AVIS DU CONSEIL DU PATRIMOINE DE MONTRÉAL

Nouvelle construction
Centre hospitalier de l'Université de Montréal (CHUM)

A09-VM-11

Figure 1. CHUM - Localisation des îlots.

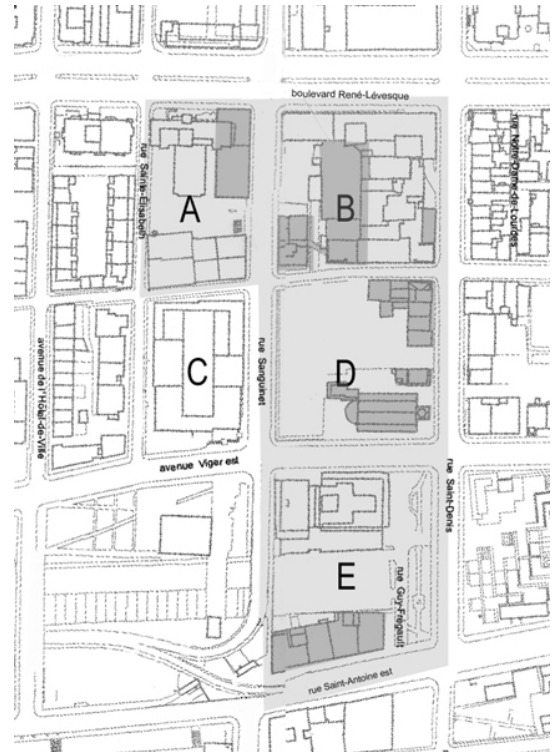
La demande porte sur la démolition d'une partie des bâtiments de l'îlot D, ceint par les rues Saint-Denis, De La Gauchetière et Sanguinet et par l'avenue Viger Est (voir figure 1, p. 2). Les bâtiments en cause sont l'église Saint-Sauveur, la maison Garth et les anciennes maisons en rangée du 1032 à 1048 rue Saint-Denis. Ces démolitions s'inscrivent dans un projet identifié comme étant le « modèle de référence » à partir duquel les deux groupes concourant dans le cadre du partenariat public-privé élaboreront leur proposition. Celui-ci inclut la conservation de la maison Garth à des fins non encore identifiées, la démolition de l'église Saint-Sauveur et la reconstitution du clocher en y intégrant la flèche d'origine, de même que la démolition des anciennes maisons en rangée et leur remplacement par un volume de même hauteur, dont l'usage n'est pas encore déterminé. Compte tenu de la construction d'un stationnement souterrain sur l'ensemble du site du CHUM, le clocher doit être démoli et ses éléments entreposés et la maison Garth doit être déménagée. Par la suite, le clocher serait reconstruit avec les pierres existantes et la maison remise en place. Les emplacements actuels seraient respectés.

Le Conseil du patrimoine de Montréal (CPM) a rencontré des représentants de la Ville et de l'arrondissement de même que des représentants du CHUM et ses architectes le 6 juillet 2009. Le projet qui a été présenté au CPM concerne la démolition d'une partie des bâtiments de l'îlot D (voir plan p. 2). Le CPM figure parmi les instances devant être consultées sur les solutions envisagées quant à la conservation et à la démolition de l'église Saint-Sauveur, de la maison Garth et des anciennes maisons en rangée du 1032 à 1048 rue Saint-Denis.
